リサイクル燃料貯蔵株式会社	
提出日	2023年11月30日
管理表 No.	1122-01

項目	コメント内容
津波による損傷の防止 (第10条)	P10条-39において、浸水による影響として BWR用中型キャスク (タイプ2) 及びPWR用キャスク (タイプ1) の蓋間圧力の算出根拠を説明すること。

図 建屋とキャスクの高さ関係図

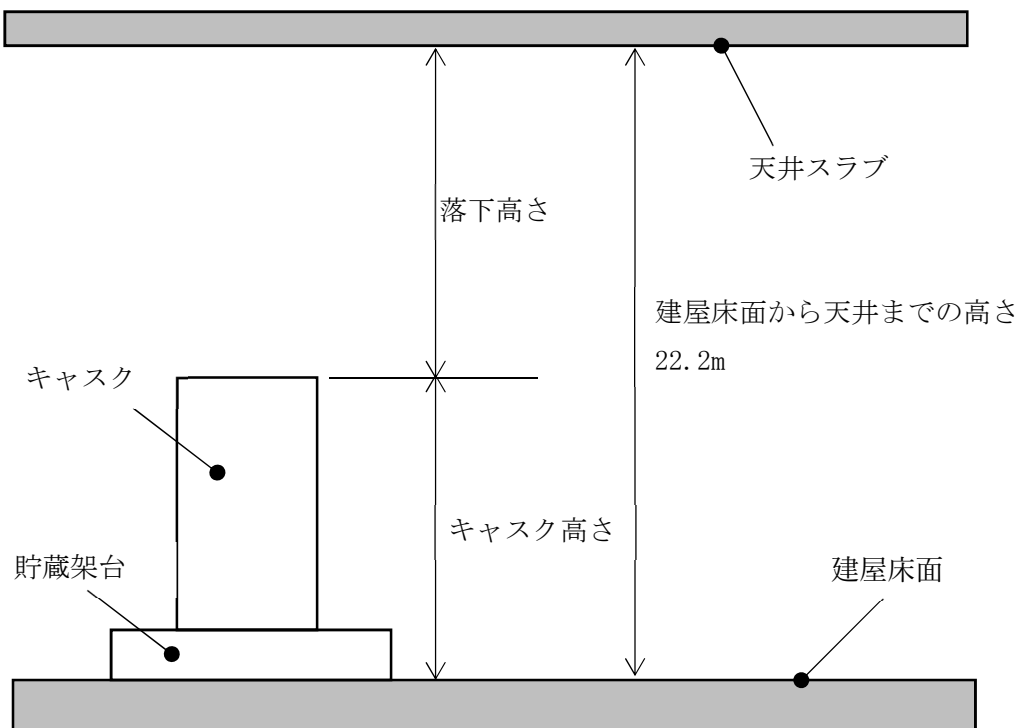
項目	コメント内容
津波による損傷の防止 (第10条)	P10条-50(関連P10条-64,71)において、天井スラブの落下第4-2-5表の落下物概要の欄の、落下高さ、落下速度、落下エネルギーがキャスクにより異なるが、異なる理由を説明すること。

下表に示すとおり金属キャスクの違いにより貯蔵時における金属キャスクの高さ(キャスクを貯蔵架台へ設置した状態の建屋床面からの高さ)に相違あり、天井スラブの落下高さが異なることで天井スラブの落下速度及び落下エネルギーも異なる。

BWR用大型 キャスク (タイプ2A)	BWR用中型 キャスク (タイプ2)	PWR用 キャスク (タイプ1)	備考
キャスク 高さ	5.630m	5.790m	5.430m	キャスクを貯蔵架台へ設置した状態の建屋床面からの高さ(下図参照)

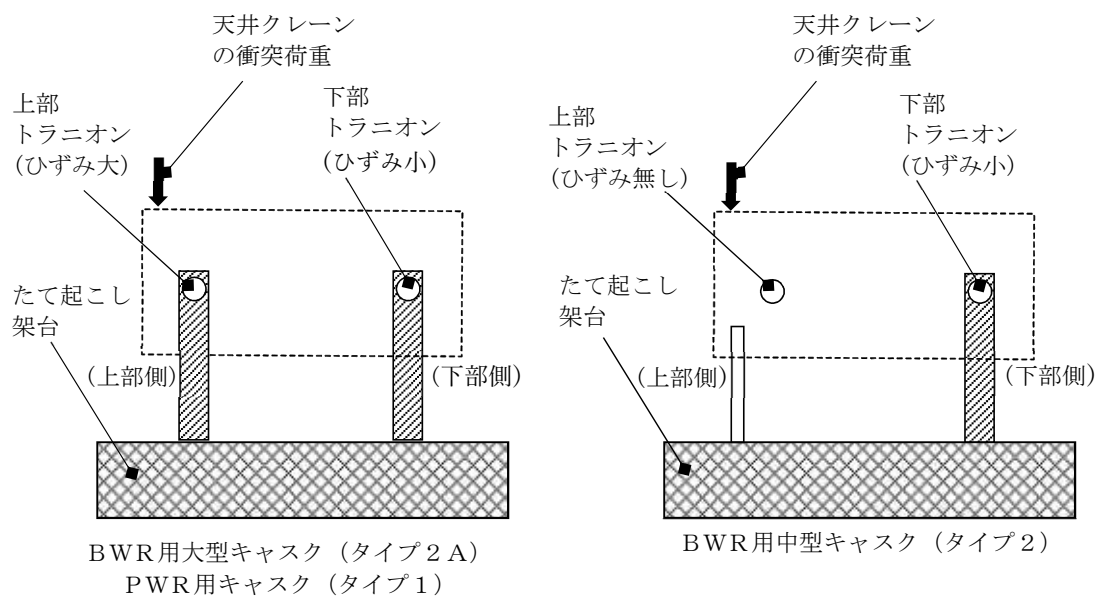
項目	コメント内容
津波による損傷の防止 (第10条)	P10条-別添5-10において、BWR用中型キャスク(タイプ2)のトラニオンのひずみの数値の妥当性を説明すること。

下図にキャスクをたて起こし架台へ設置した状態の概略図を示す。

BWR用中型キャスク(タイプ2)とたて起こし架台の取り付け箇所は、胴上部及び下部トラニオンである。BWR用大型キャスク(タイプ2A)及びPWR用キャスク(タイプ1)とたて起こし架台の取り付け箇所は、上部トラニオン及び下部トラニオンである。

BWR用大型キャスク(タイプ2A)及びPWR用キャスク(タイプ1)は、天井クレーン衝突荷重の作用する位置に近い上部トラニオンの方に最大ひずみが発生する。BWR用中型キャスク(タイプ2)の上部トラニオンはたて起こし架台と取り合っていないためひずみは発生せず、下部トラニオンの方に最大ひずみが発生する。

下部トラニオンは天井クレーンの衝突荷重が作用する位置から離れているため、BWR用大型キャスク(タイプ2A)及びPWR用キャスク(タイプ1)の上部トラニオンに比べBWR用中型キャスク(タイプ2)のトラニオン(下部トラニオン)に発生するひずみは小さい。

よって、BWR用中型キャスク(タイプ2)のトラニオンのひずみは、BWR用大型キャスク(タイプ2A)及びPWR用キャスク(タイプ1)に比べ小さくなっている。
